平潭综合实验区自然资源与生态环境局 关于平潭北部自来水厂工程（一期） 项目竣工规划条件核实公示

实际建构物与规划审批建构物不一致的说明报告

实测分层图对比三层

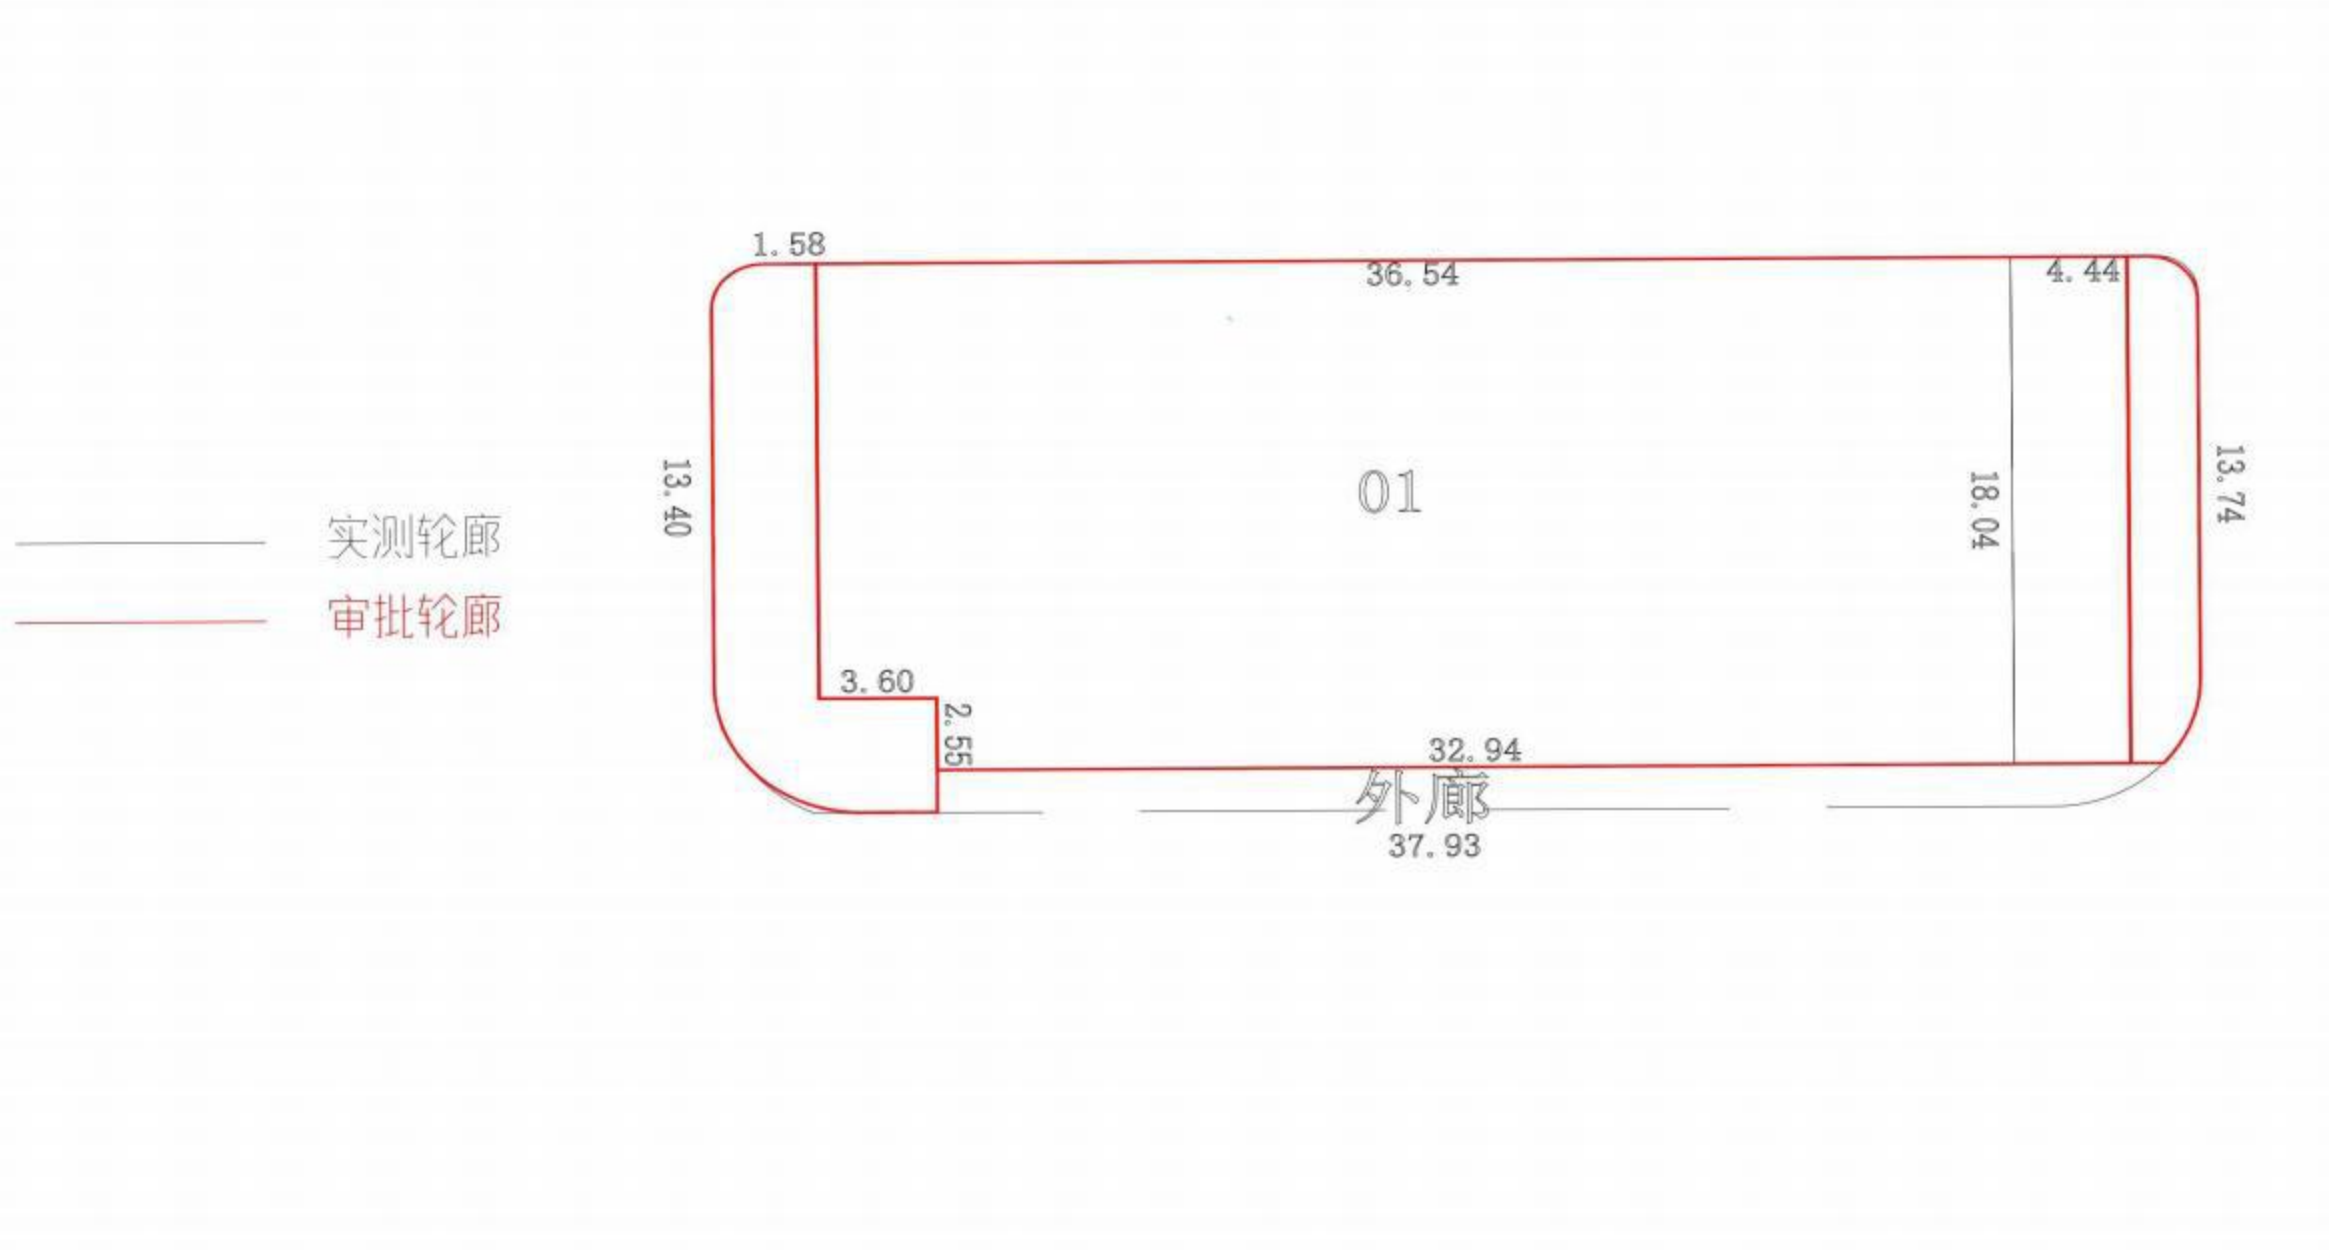
①审批综合楼总建筑面积 2974.09平方米，未计算2公分粉刷面积，实测总建筑面积 3072平方米，计算2公分粉刷面积。

说明：因前期初步设计图纸未表达铝板厚度，忽略了实际建成后外轮廓比图纸上的范围更大，后期进行施工图设计时补充表达粉刷层，导致在实测终 建筑面积增加 97.91 平方米。

8、门卫一层

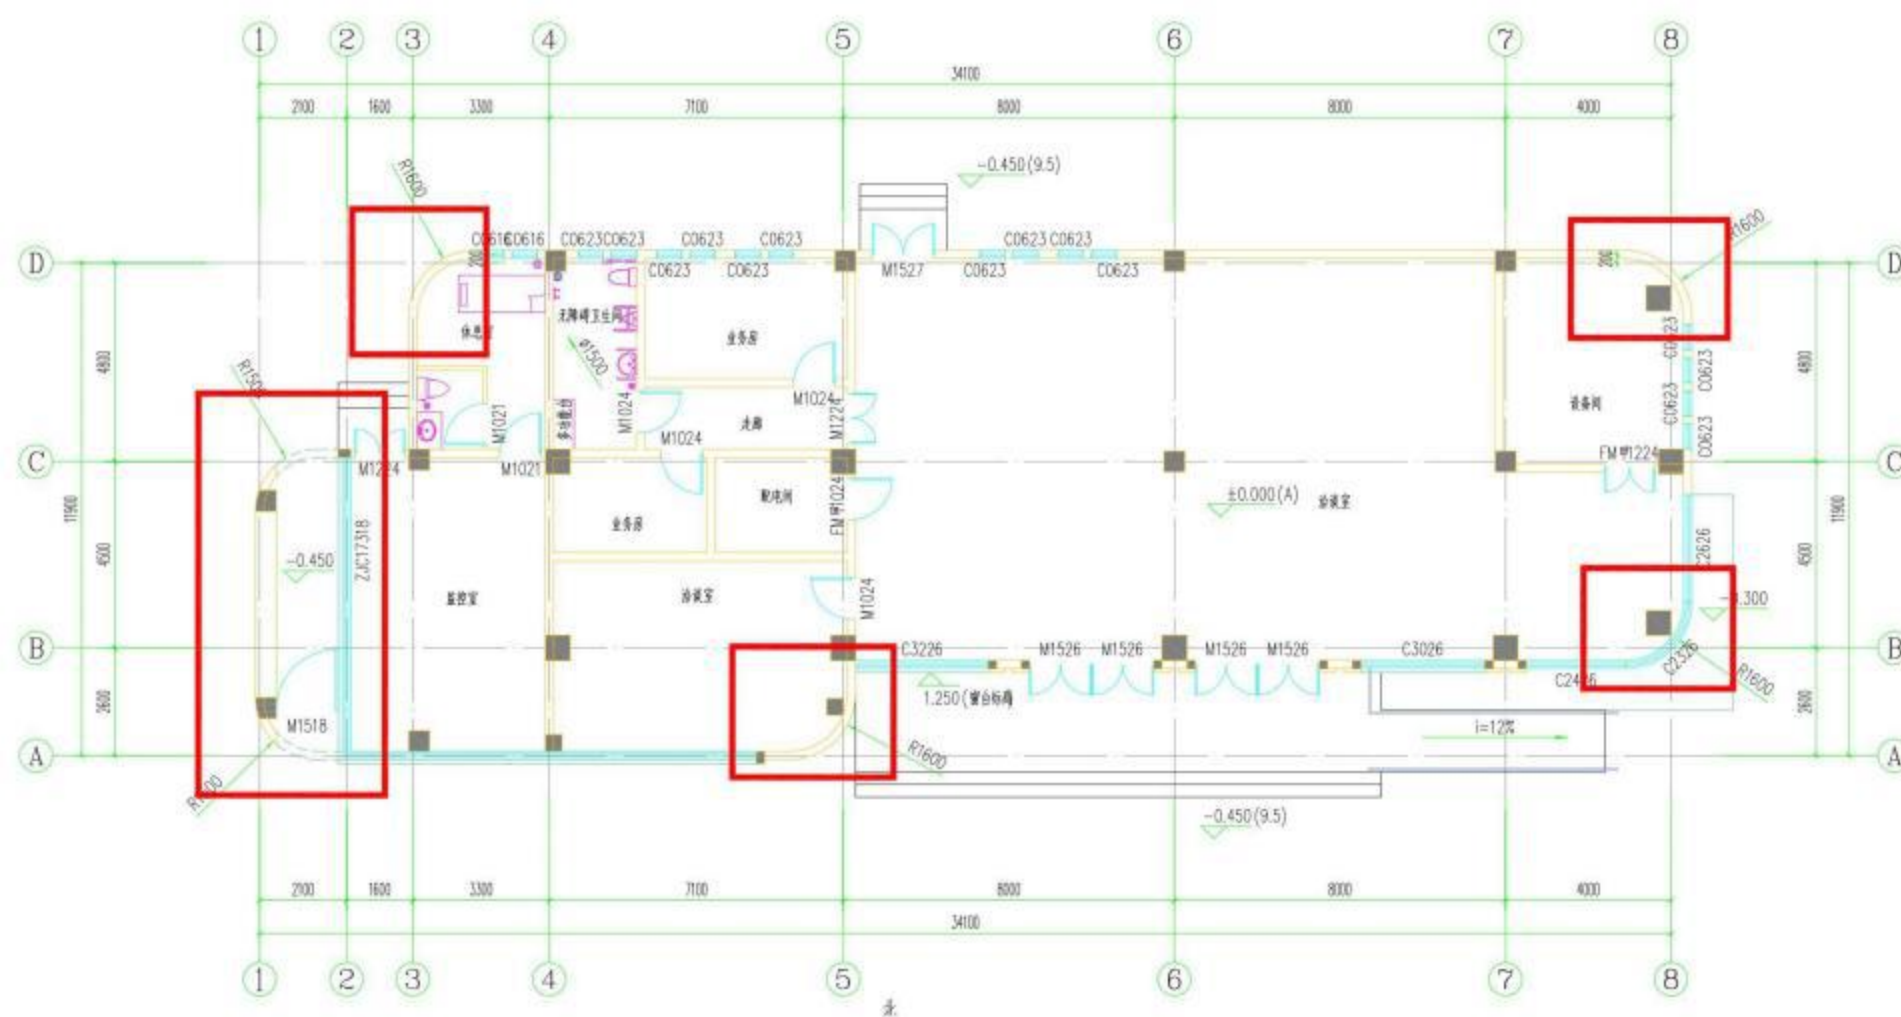
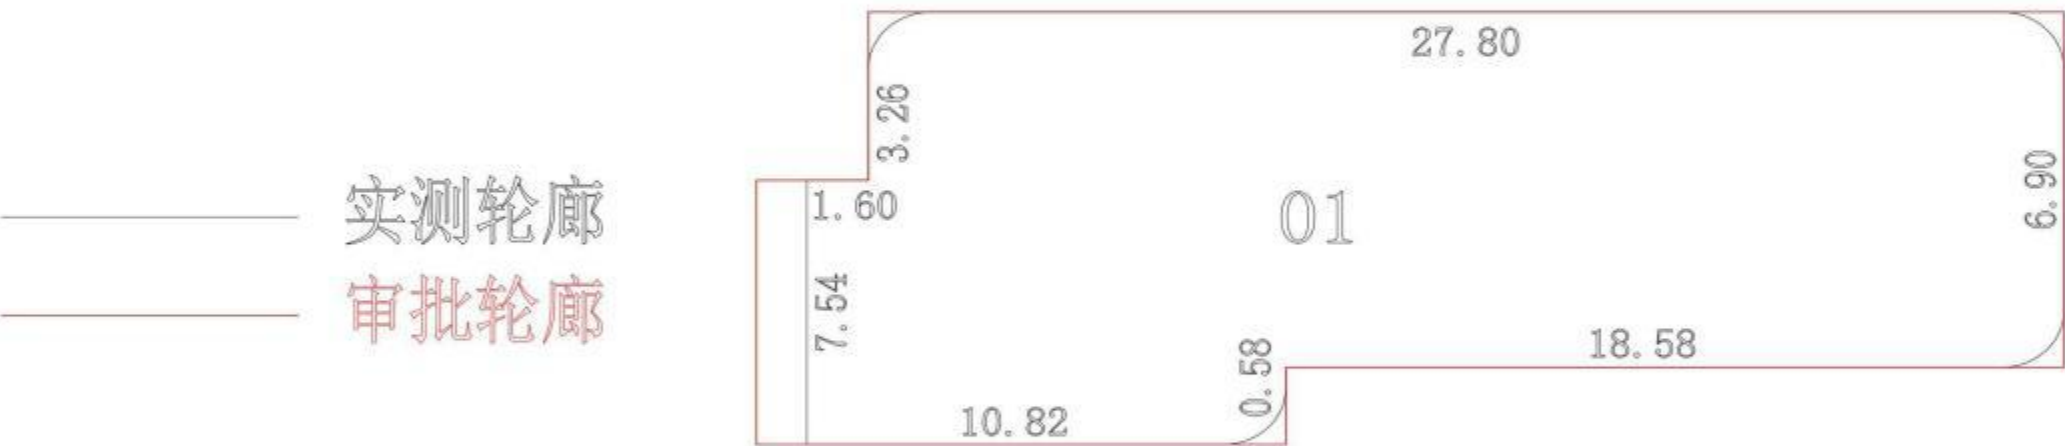
①审批几个角点是直角，施工图是浮形，还有未计算2公分粉刷面积，审批与实际施工图出现面积差 12.17平方米。

说明：审批门卫设计施工图多处转角为直角，后期优化后实际施工图多处转角为弧形，现场实测与施工图一致，建筑实际面积少 12.17 平方米。

9、折板絮凝平流沉淀池

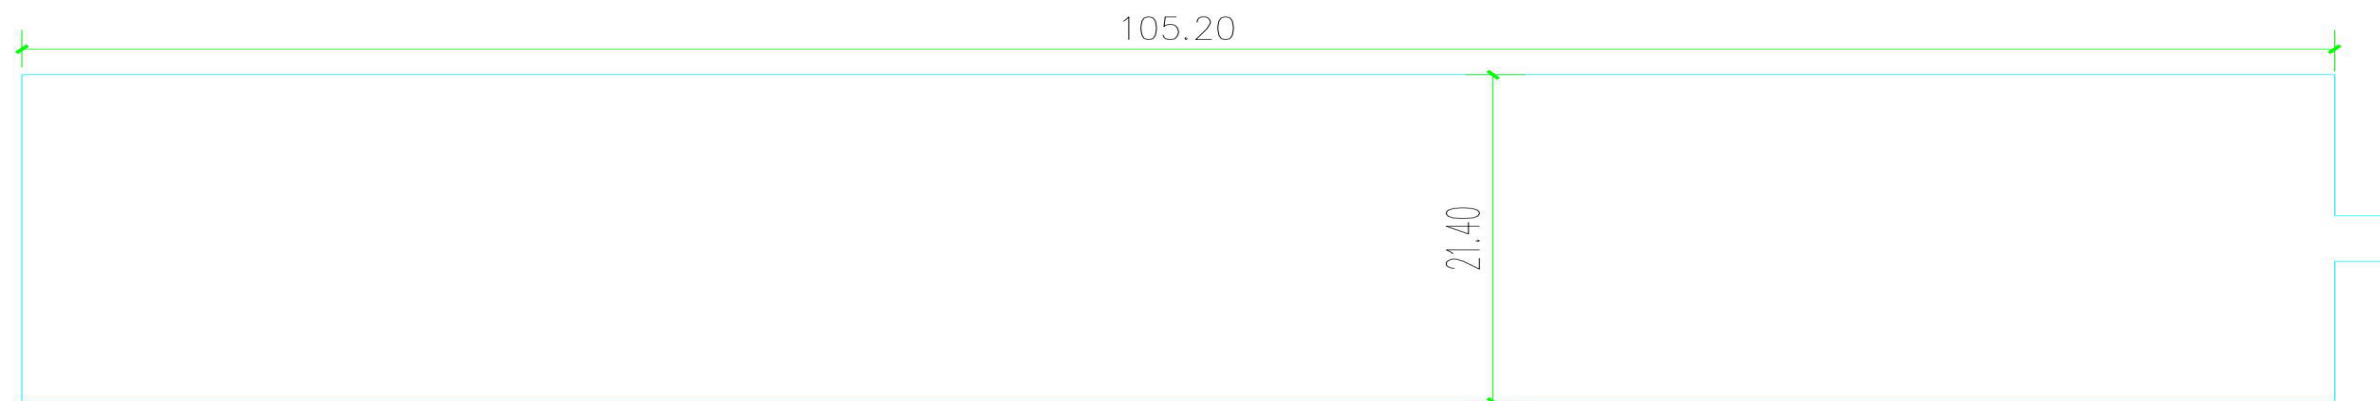
①审批长度 105.20 米，占地面积 2259.38 平方米，实际长度 104.05 米，占地面积 2239.03 平方米，所以构筑物占地面积减少 20.35 平方米；

说明：原报批该构筑物审批长度为 105.20 米，占地面积 2259.38 平方米，现场实测长度为 104.05 米，实际占地面积为 2239.03 平方米，构筑物占地面积减少 20.35 平方米

10、浓缩池

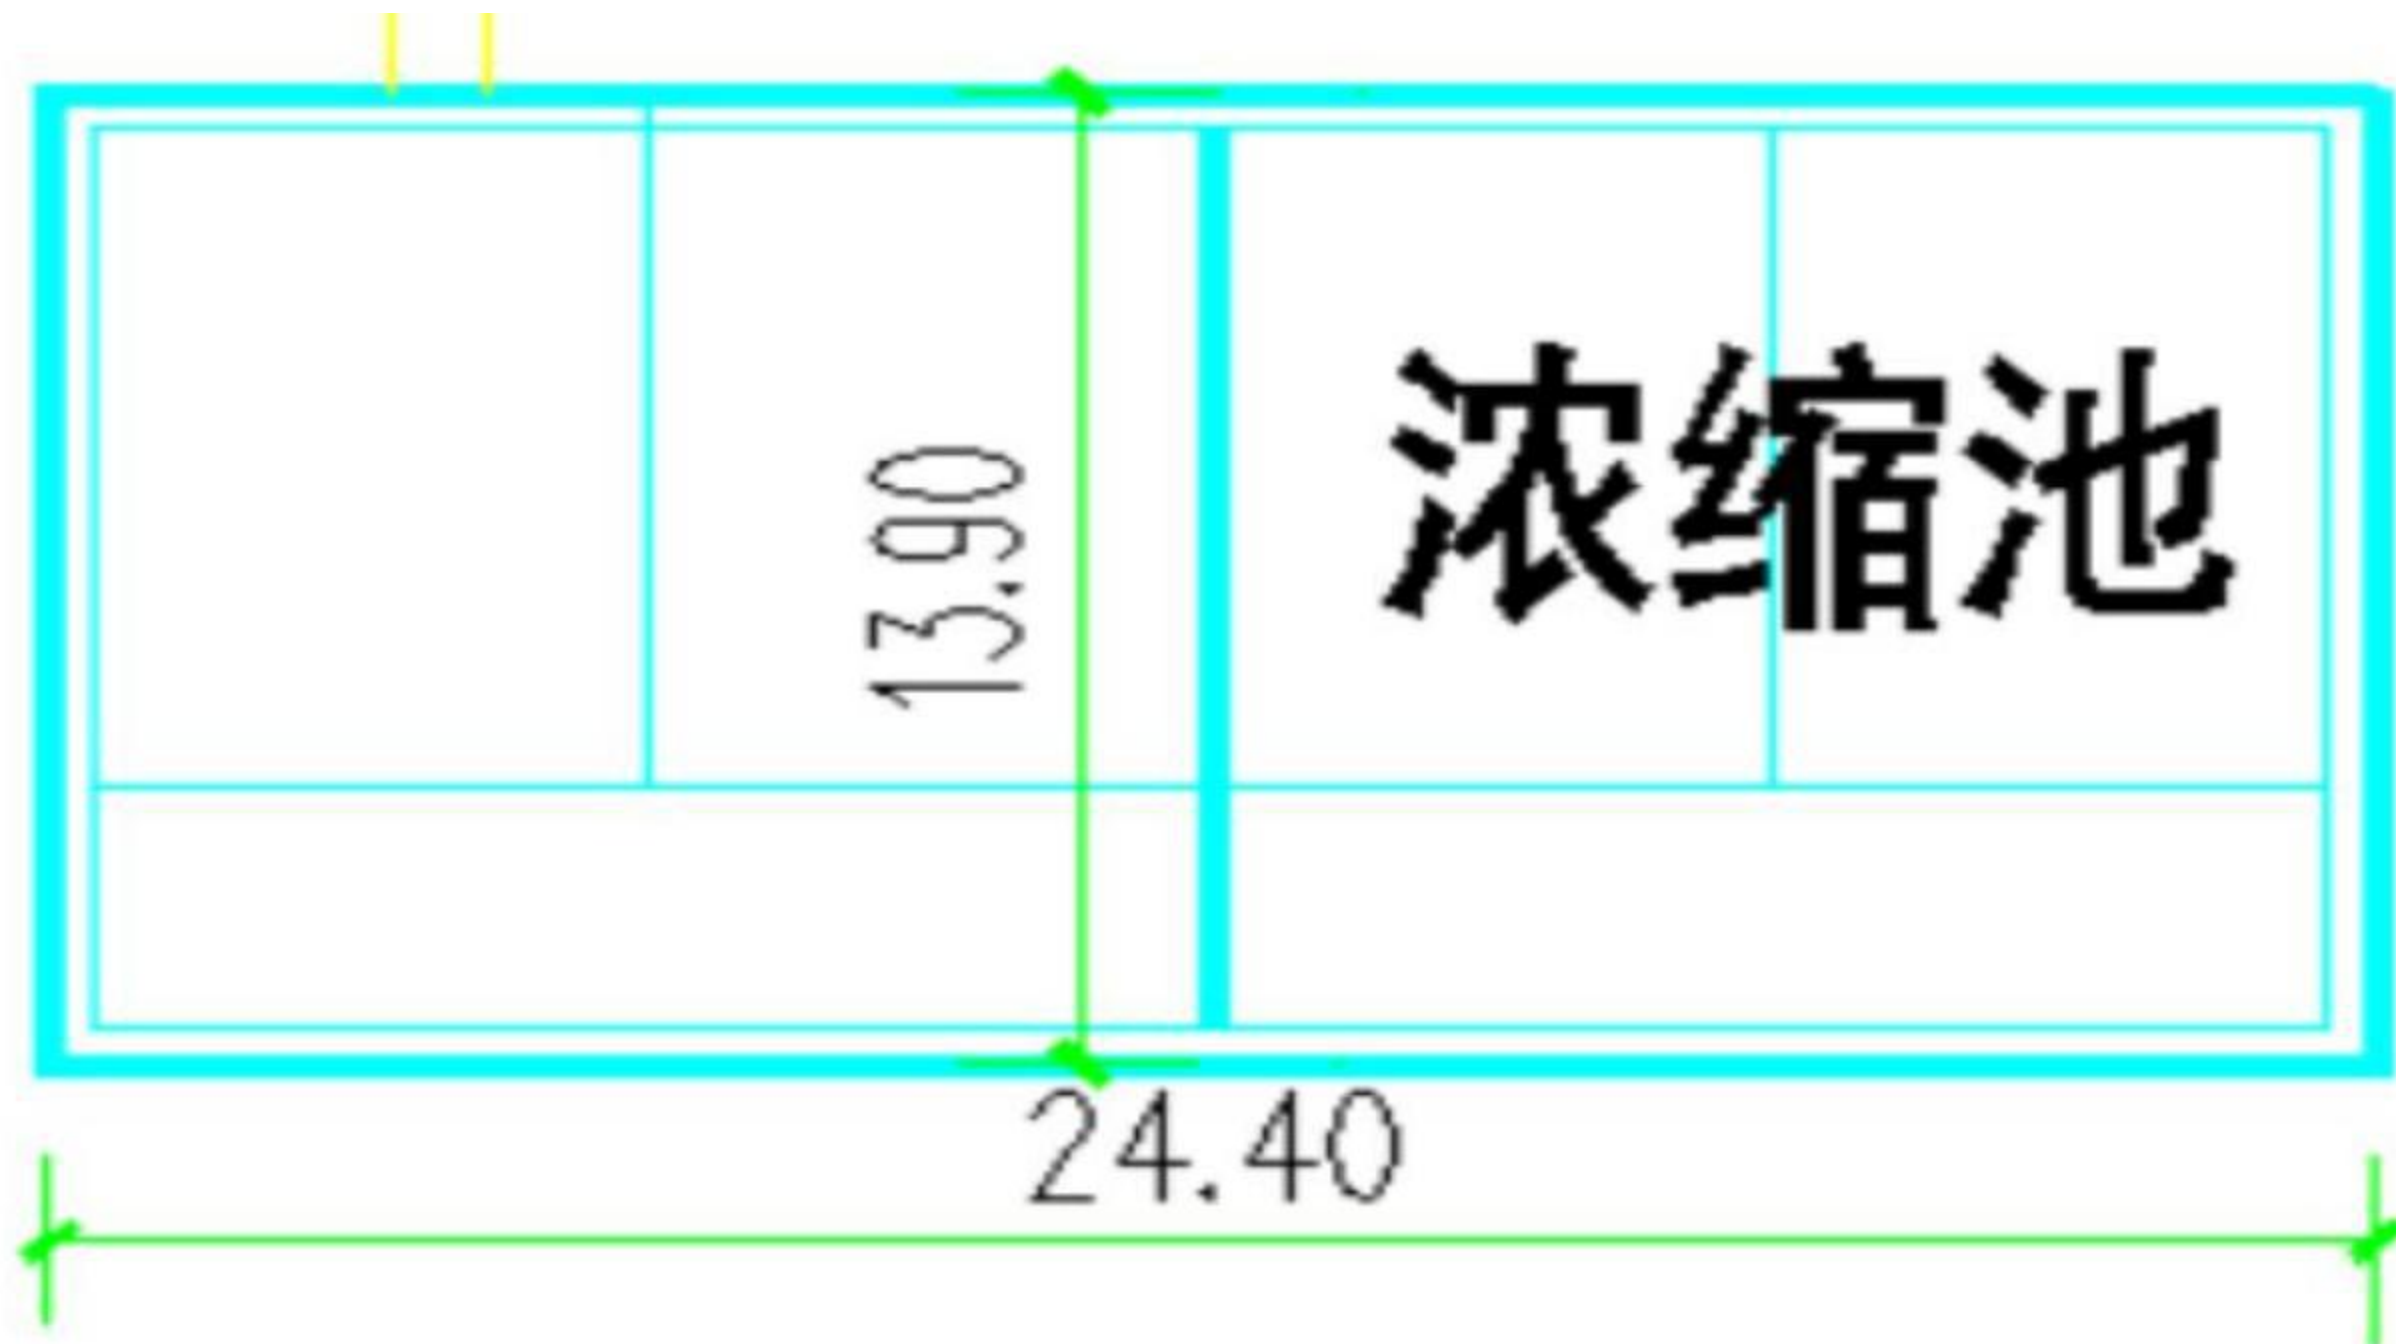
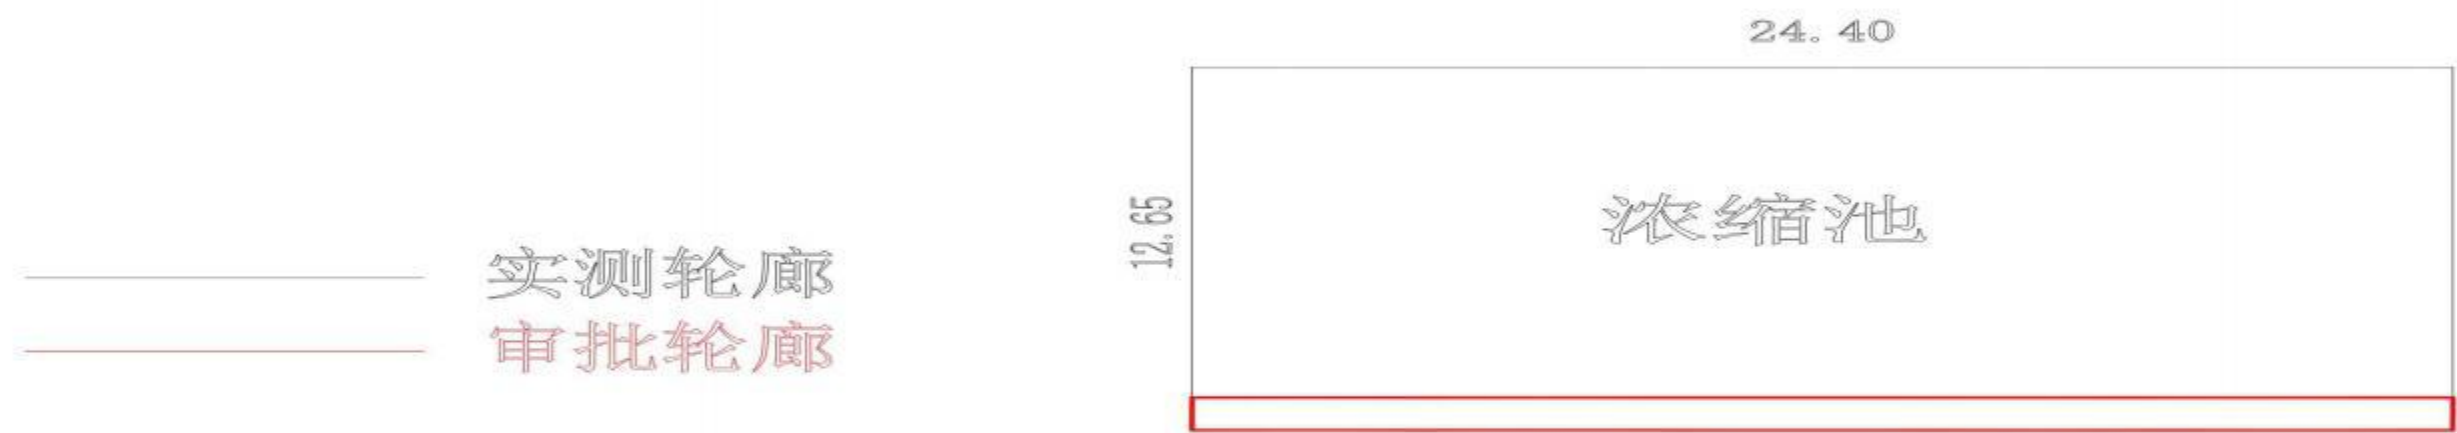
①浓缩池一层宽度减少 1.25 米，构筑物占地面积减少 30.5 平方米

说明:浓缩池上部悬挑部分宽度 1.25 米不计入占地面积，故实际测算后构筑物占地面积减少 30.5 平方米
